Mission régionale d'autorité environnementale

**Avis délibéré de la mission régionale
d'autorité environnementale
Hauts-de-France
sur le projet de reconversion des « Franges industrielles » des
communes d'Armentières et d'Houplines (59)
Étude d'impact du 02 décembre 2025**

n°MRAe 011792/A P

Schéma des problématiques identifiées en 2017 par secteurs (étude d'impact - page 358)

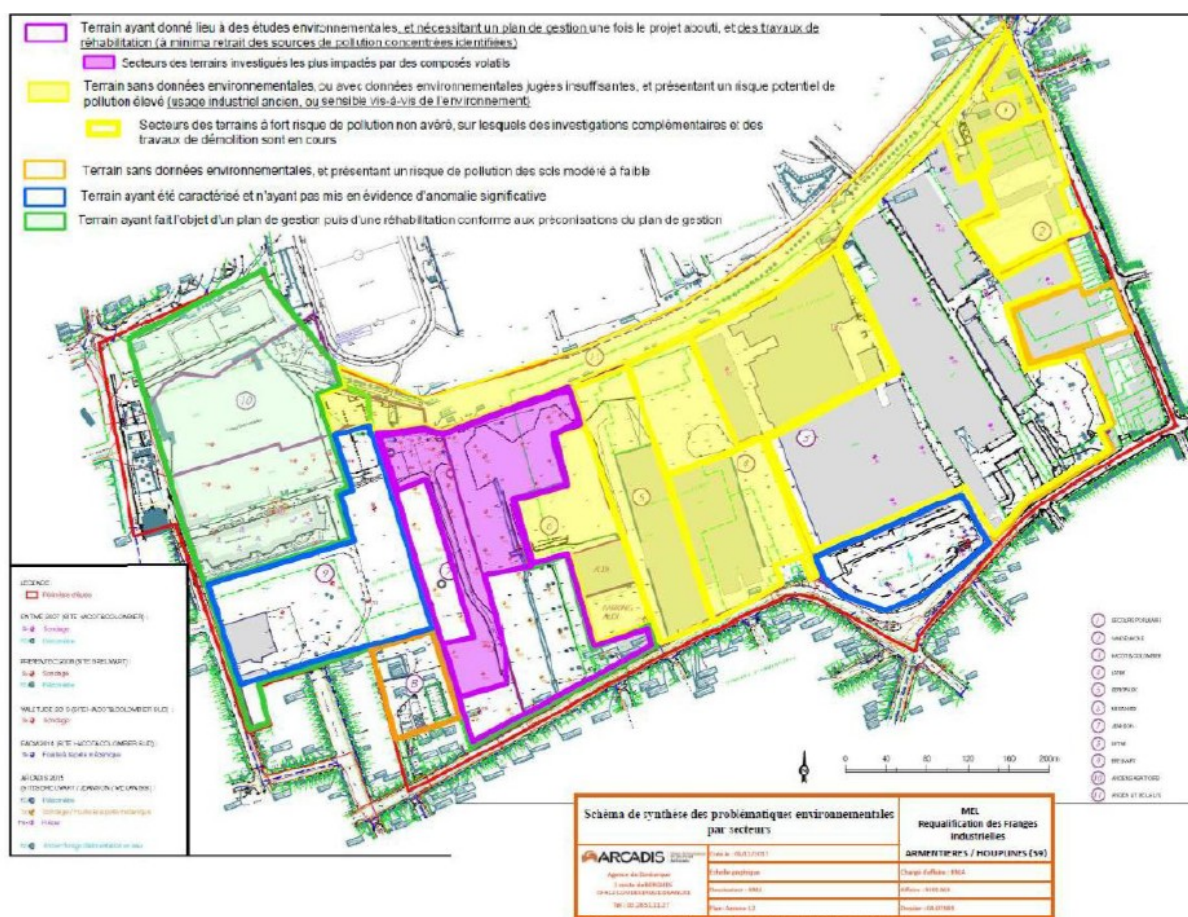
Il n'est pas précisé si ces mesures sont applicables à la totalité du site projet, ou seulement au droit des terrains où une contamination a été reconnue conformément aux recommandations d'Astradis.

Au vu des cessations anciennes, en l'absence de connaissance sur la localisation précise des activités potentiellement polluantes et au titre du principe de précaution pour les futurs usagers de ce site, à savoir adultes et enfants pour des usages résidentiels, d'espaces extérieurs récréatifs et d'établissements sensibles, l'autorité environnementale recommande d'étendre les diagnostics et

investigations complémentaires à l'intégralité du site et pas uniquement au droit des secteurs où une pollution a déjà été identifiée, avec un maillage fin afin de s'assurer de l'absence de sources de pollution concentrée non identifiées.

- d'étendre les diagnostics et investigations complémentaires à l'intégralité du site et pas uniquement au droit des secteurs où une pollution a déjà été identifiée, avec un maillage fin afin de s'assurer de l'absence de sources de pollution concentrée non identifiées ;*
- d'implanter les établissements scolaires et autres établissements accueillant des populations sensibles sur des terrains non pollués dans le périmètre du projet ou à proximité, ou à défaut de démontrer l'impossibilité de le faire ;*
- le cas échéant, pour le futur groupement scolaire et les éventuels autres établissements accueillant des populations sensibles, de suivre la procédure établissement sensible en amont des travaux de reconversion de cette friche ;*
- de faire réaliser une attestation ATTES ALUR par un bureau d'étude certifié en sites et sols pollués ou équivalent selon l'arrêté du 9 février 2022.*

Coupe de principe des ouvrages de gestion des eaux pluviales (étude d'impact - page 233)

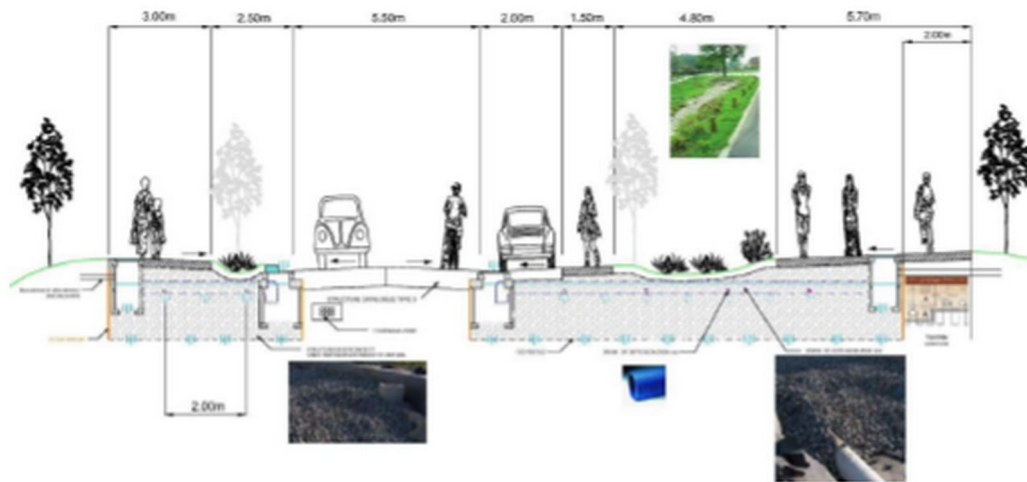
Toutefois, les notes de calculs, méthodologies et volumes des ouvrages ne sont pas présentés dans l'étude ou ses annexes. En l'état, l'étude d'impact ne justifie pas de la suffisance des ouvrages projetés, et d'une gestion des eaux pluviales maîtrisée.

L'autorité environnementale recommande de justifier du bon dimensionnement des ouvrages de gestion des eaux pluviales.
